## DODATEK č. 2

### ke Smlouvě o dílo ze dne 11. 10. 2018

se níže uvedeného dne, měsíce a roku dohody, že tímto Dodatkem se mění a doplňuje Smlouva o dílo, uzavřená mezi smluvními stranami dne 11. 10. 2018 (dále jen „**Smlouva**“), jejímž předmětem je zhotovení stavby s názvem „Pavilon tropického zemědělství“ (dále jen „**Stavba**“).

Projekt registrační číslo:	CZ.02.2.67/0.0/0.0/16_016/0002514
Stavba:	Pavilon tropického zemědělství
Objekt:	SO 01 Přípravné a demoliční práce

PŘÍLOHA č. 2 k ZL

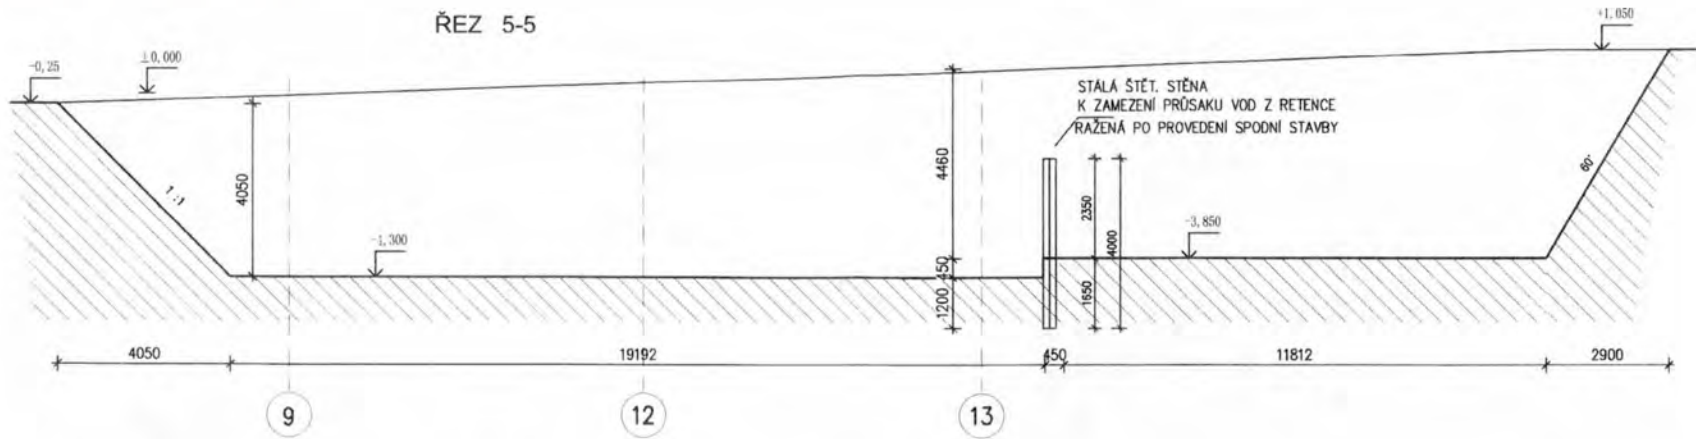
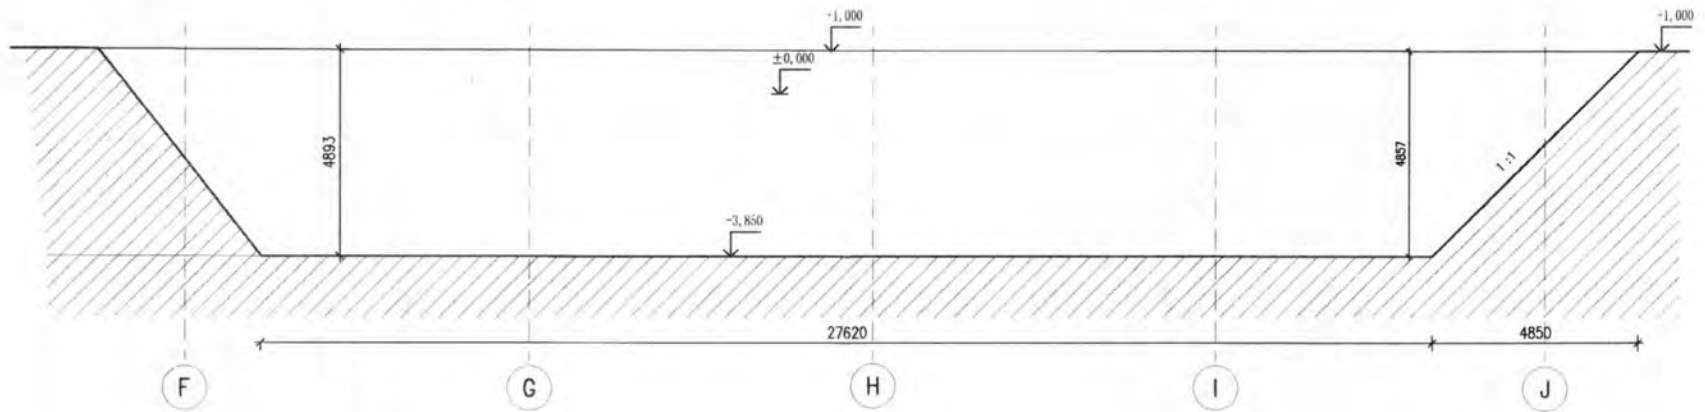
Název změny:	Odpočet štětové stěny, navýšení rozsahu zemních prací
--------------	---

**Odůvodnění a popis změny a identifikace původce změny:**  
 Stavba se nachází v těsné blízkosti příjezdové komunikace ke skleníkům ČZU. Tato komunikace na severní straně stavby, měla být dotčena staveništěm a proto byla navržena nová, dočasná komunikační trasa podél objektu skleníků na západní straně staveniště. Z tohoto důvodu byla k zajištění stavební jámy na západní straně navržena štětová stěna, aby vznikl potřebný koridor mezi stávajícími objekty a stavební jámou. Dodavatel po konzultaci s projektantem při provádění výkopových prací zvolil etapovitý postup výstavby tak, aby stávající příjezdová komunikace byla stále v provozu a tudíž nebylo nutno uvažovat s komunikačním koridorem na západní straně. Harmonogram organizace a postupu výstavby nebyl v realizační dokumentaci zadavatelem požadován a je záležitostí dodavatele stavby. Poněvadž na západní straně podél výkopu nedojde k pojezdu mechanismů, není nutné těžké pažení štětovnicemi a jáma byla standardně svahována. Tato změna v důsledku ušetřila náklady na výstavbu, což je i jedním s úkolů projektanta v rámci smlouvy o autorského dozoru "uplatňování návrhů projektanta na úspory nákladů při provádění díla".

**Nové řešení:**  
 1) Odpočet štětové stěny  
 2) přípočet zemních prací způsobené svahováním jámy  
 3) odpočet nevytěžené zeminy o objemu kubatury, která je zahrnuta v objemu bourání základů.

Původně plánovaná obslužná trasa pro dopravní mechanismy zahradnictví, přiléhající k objektu SO 04, byla nahrazena. Z tohoto důvodu je provedení štětové stěny zbytečně ekonomicky nákladné. Předmětem tohoto ZL je tedy odpočet štětové stěny a připočtem je navýšení rozsahu zemních prací způsobené svahováním jámy. Součástí ZL je dále odpočet nevytěžené zeminy o objemu kubatury, která je zahrnuta v objemu bourání základů.

### INŽENÝRSKOGEOLOGICKÉ STANOVISKO KE SVAHOVÁNÍ VÝKOPU

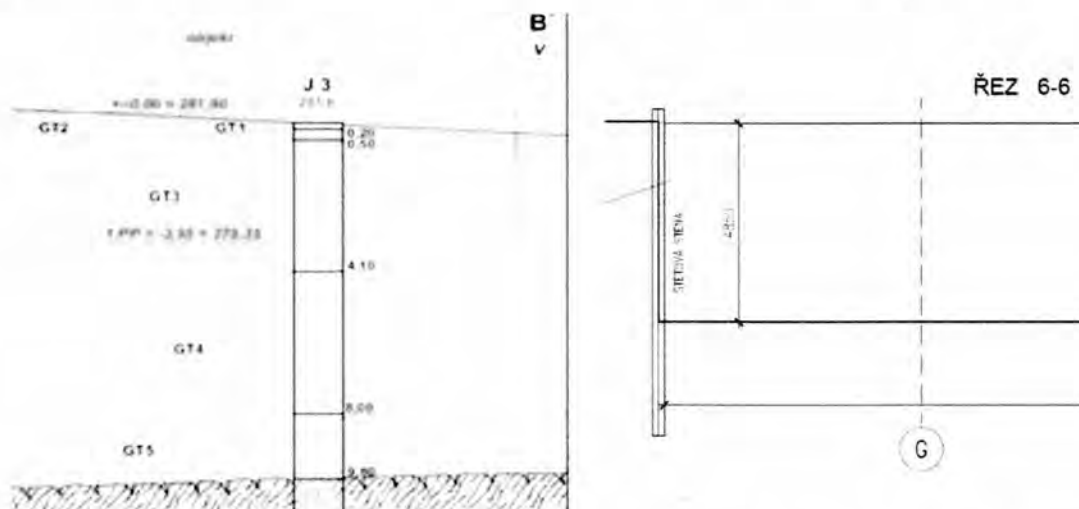
Na základě požadavku vedení stavby jsem zpracoval inženýrskogeologické stanovisko k navrženému způsobu svaňování výkopu v jihozápadní části stavby, kde bylo původně navrženo zajištění stěny výkopu pomocí štětovnicové stěny. Hloubka výkopu v těchto místech dosahuje  $\approx 4,85$  m a jeho hrana je od stávajícího objektu vzdálena cca 4,5 m. V této hloubkové úrovni byly podrobným IGP pod cca 4 m mocnou polohou sprašových hlín tř. F6/CL tuhé až pevné konzistence, zastiženy jílovité pisky tř. S5/SC až písčité jíly tř. F4/CS pevné konzistence (viz. výřez z geologického profilu B-B', Mgr. M.Schreiber, K+K průzkum, červen 2016).

Geologické podmínky, hloubka výkopu a vzdálenost hrany výkopu od objektu stávajícího umožňují nahrazení navržené štětovnicové stěny svaňováním stěny výkopu pod úhlem  $60^\circ$ , při kterém nebudou negativně ovlivněny jeho základové podmínky. Pokud by v hraně výkopu byly ve větším rozsahu zastiženy nesoudržné navážky, bude nutno takovýto stav posoudit „in situ“ a navrhnou odpovídající opatření k zajištění stability okraje stavební jámy.
